大間原子力発電所
敷地の地質・地質構造
(コメント回答 その10)
(補足説明資料)

2020年5月21日
電源開発株式会社

本資料では、第804回審査会合(2019年11月29日)での指摘事項のうち、下表のとおりcf断層系及びdF断層系に関わる指摘事項について回答する。

ボーリング及びトレンチにおける確認位置(cf-1~3断層)

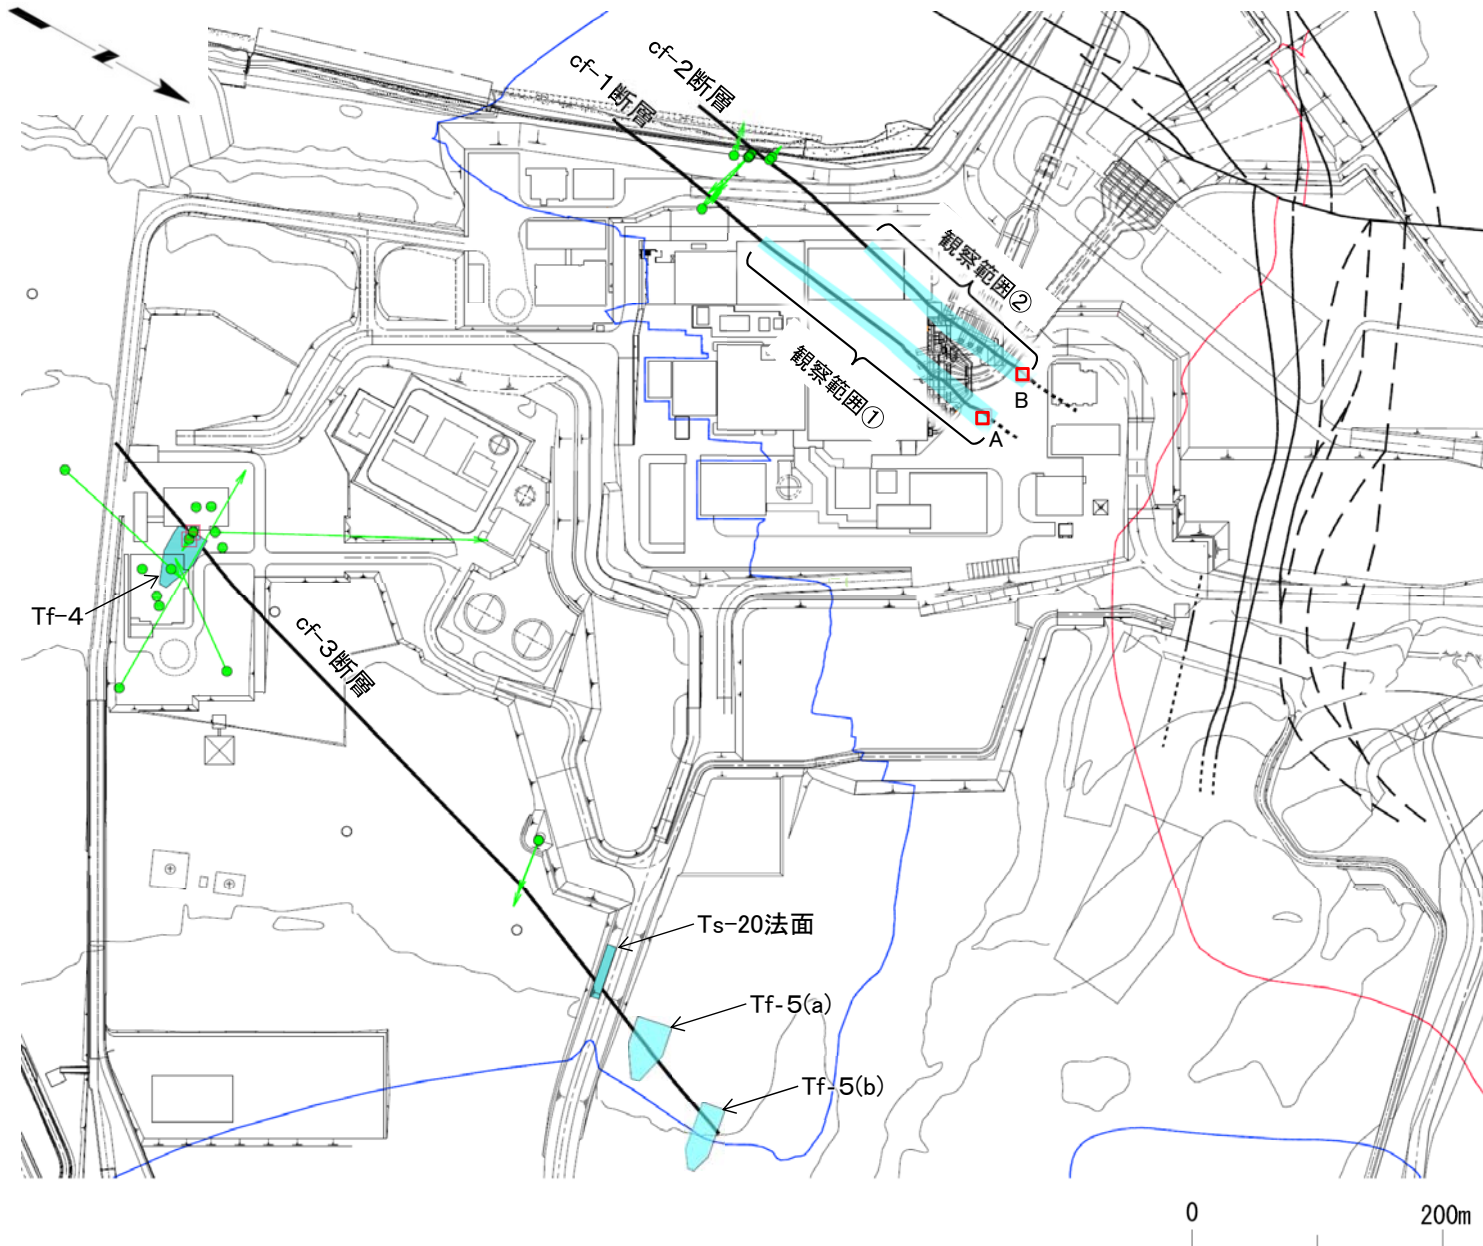
コメントNo.S2-131

cf-1~3断層について, ボーリングコア, トレンチ及び掘削面の地質観察による断層幅の確認位置を示す。

CT画像, 研磨片(cf-3断層)(解釈線有り)

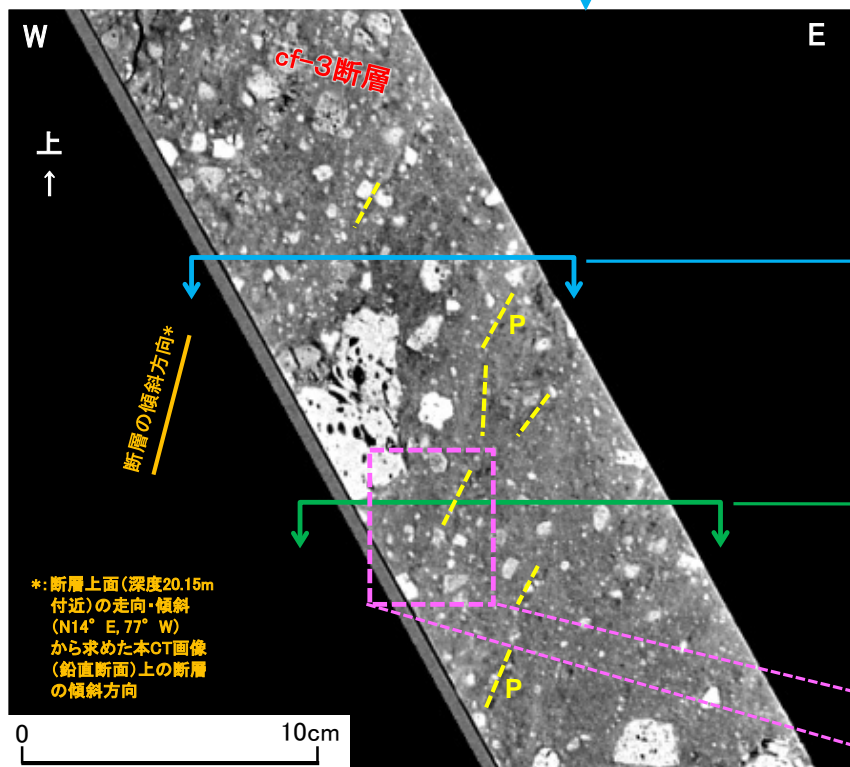
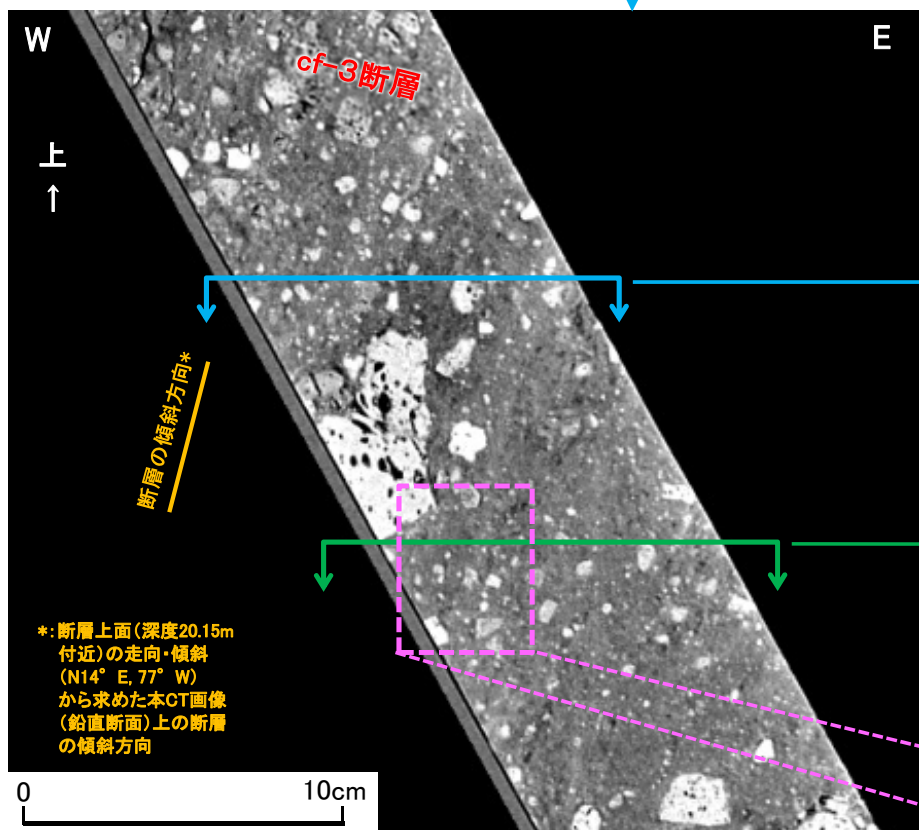
審査資料の再チェックを行い、「③CT画像の深度表記の誤り(20.59mを20.64mに修正)」、「③断面の表示位置」及び「一部スケールの欠落」を修正した。

- 水平方向のCT画像(③, ④)では, P面-R₁面の関係は右横ずれセンスを示す。
- 鉛直方向では, CT画像(②)ではP面は断層の傾斜方向にほぼ平行, 研磨チップ(⑤)では, 水平方向(③, ④)に比べてP面-R₁面の交角が小さい。
- 以上のことから右横ずれセンスが卓越すると考えられる。
